Autorité environnementale

**Avis délibéré de l'Autorité environnementale sur
la liaison ferroviaire Charles de Gaulle Express
(75, 77, 93 et 95)**

n°Ae : 2018-41

Figure 2 : aire générale du projet (source : volet A du dossier)

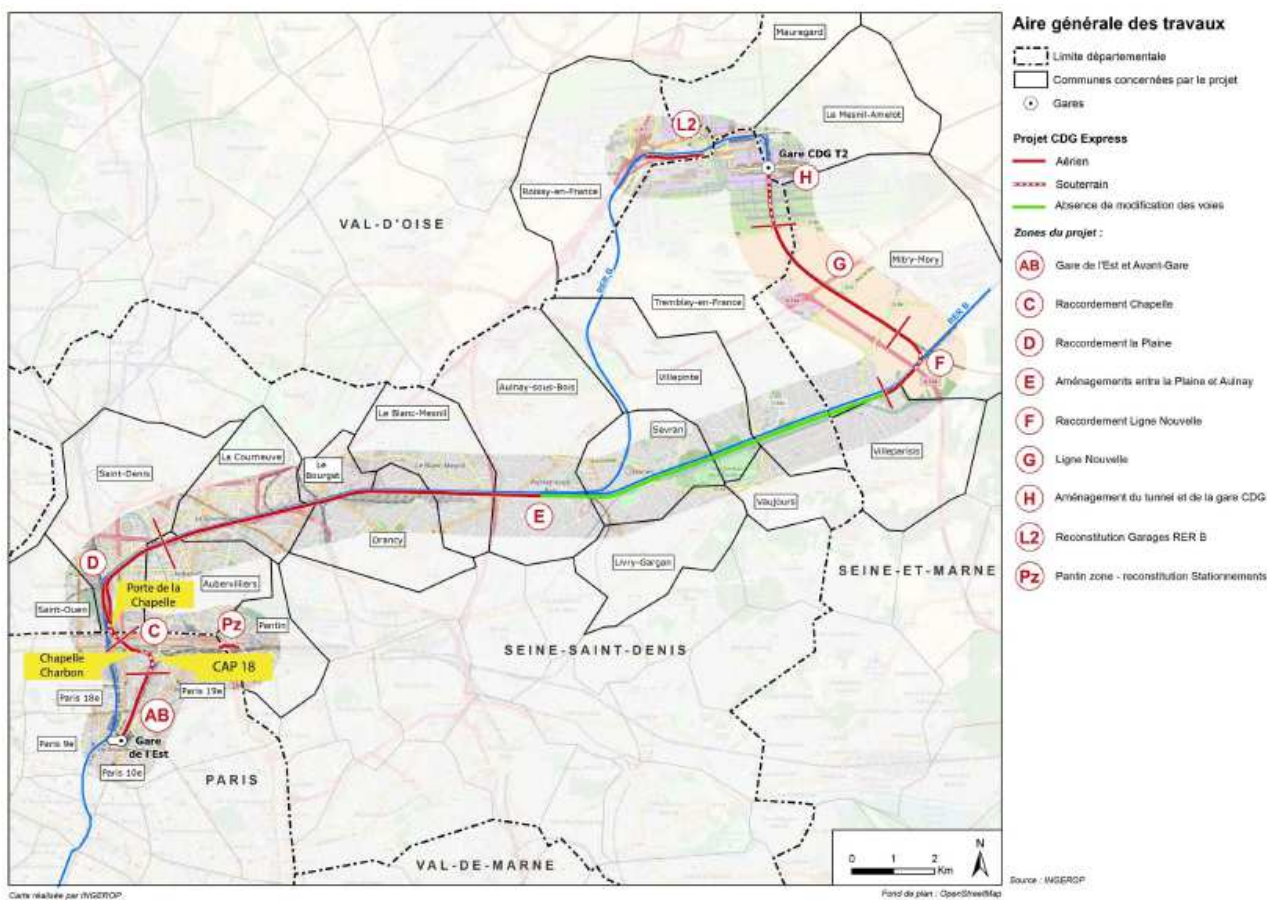
Le projet s'insère, comme illustré figure 2, dans un territoire composé d'ouest en est de trois secteurs, un secteur correspondant à un premier tronçon sud-nord, urbain, très dense et saturé qui accueillera de nombreux travaux (zones A à D et Pz), puis un secteur correspondant à un tronçon ouest-est, urbain plus lâche qui accueillera moins de travaux (zone E) et un secteur correspondant à un tronçon sud-nord, essentiellement agricole puis aéroportuaire (zones F et G puis H et L2).

Figure 5 : coupe-type : voie CDG Express projetée à gauche et LGV existante

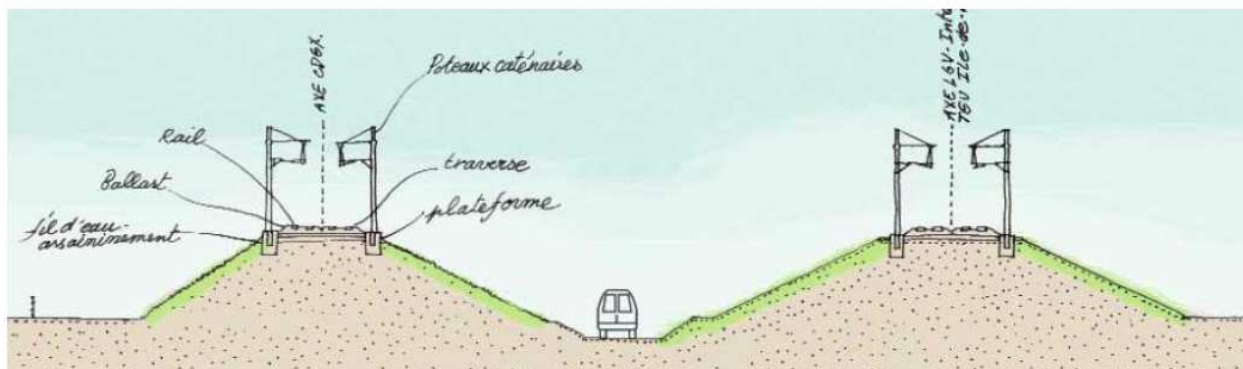
Comme elle l'avait noté dans son précédent avis, l'Ae relève que, dans la configuration prévue, CDG Express et la LGV existante disposent de deux remblais distincts, séparés par une piste destinée à la circulation des véhicules d'entretiens. Le dossier ne présente pas d'analyse de variantes, ni la mise en œuvre de la séquence éviter, réduire, compenser qui a conduit à un choix technique très consommateur d'espace.
